III/2444 a III/0105A Přezletice, průtah - I. etapa

Komunikace a autobusové zálivy - I. etapa

Změnový list

Předmět Změny: Sanace aktivní zóny a zvýšení nivelety komunikace

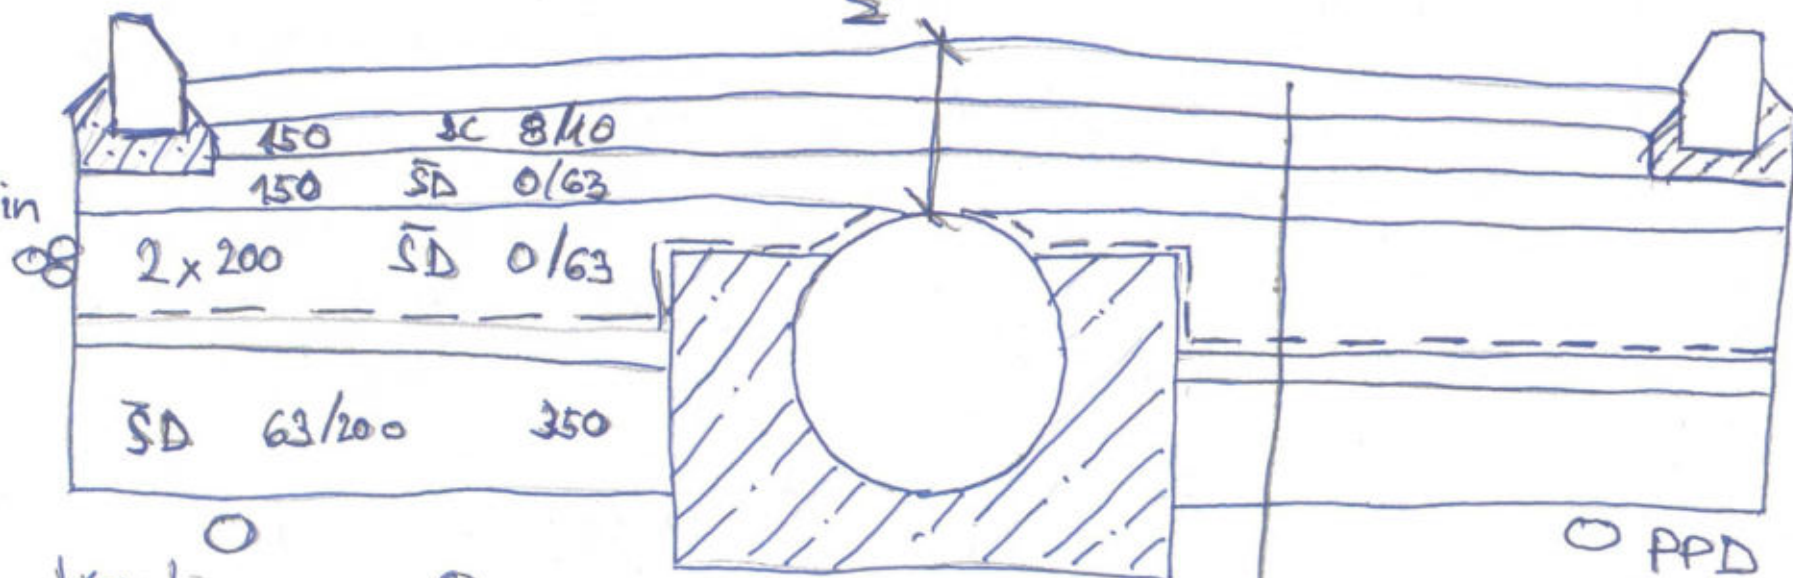
Dílčí změna č. 1: Sanace aktivní zóny v místě nevhodného podloží

Změna byla vyvolána na základě posouzení hodnoty stávajících zemín pro použití do aktivní zóny komunikace (příloha č. 13), kdy byly zeminy v sondě č. 2 v blízkosti propustky vyhodnoceny jako nevhodné i vzhledem ke vysoké hladině spodní vody. Bylo navrženo rozšíření výměny zemín v aktivní zóně o 400 mm za vrstvy z ŠD 63/200 a doplnění skladyby o separační geotextilii 600 g/m² a geomříž (příloha č. 14, str. 1). Návrh řešení byl AD a TDS odsouhlasen v zápisu z KD ze dne 4.12.2024 (příloha č. 12). V rámci této změny došlo k odkopu zemín v tl. 400 mm (pol. č. 122252205), odvozu vytěženého odpadu na skládku včetně poplatku za uložení (pol. č. 162751117, 162751119, 171201201 a 1712012R01). Zároveň byl také zohledněn odpad v blízkosti inženýrských sítí (pol. č. 1200001101). Pro odkopu zemín byla položena separační geotextilie (pol. č. 9197261224), provedeny podkladní vrstvy ze ŠD v tl. 2x 200 mm (pol. č. 5646611111) a položena geomříž (pol. č. 919721122).

Dílčí změna č. 2: Zvýšení nivelety komunikace

Změna byla vyvolána v závislosti na zvýšení nivelety potrubí dešťové kanalizace z důvodu kolize s vedením plynu. Bylo navrženo provedení výměny konstrukční vrstvy z ŠD v tl. 150 mm za vrstvu SC 8/10 mezi propustkem a šachtou Š 02 a zároveň došlo k protažení asfaltových vrstev přes začátek úseku (příloha č. 14, str. 2). Návrh řešení byl AD a TDS odsohlasen v zápisu z KD ze dne 4.12.2024 (příloha č. 12).

V rámci této změny došlo k odečtení konstrukční vrstvy ŠD v tl. 150 mm (pol. č. 564851111) a její výměně za konstrukční vrstvu SC C 8/10 (pol. č. 567122114). Dále bylo provedeno protažení asfaltových vrstev (pol. č. 577134111, 577155112 a 565135111) a s tím souvisejících prací - provedení postřiků (pol. č. 573231106R a 573191111).

Astaltové souvrství	150 mm
SC 8/10	150 mm
SD 0/63	150 mm
SD 0/63 2x200	400 mm
Geomříž 30/30	
SD 0/63	50 mm
SD 63/200	350 mm
Separční geotextilie	1950 mm

Rozsah
súruce
rozšíření
aktivní zón
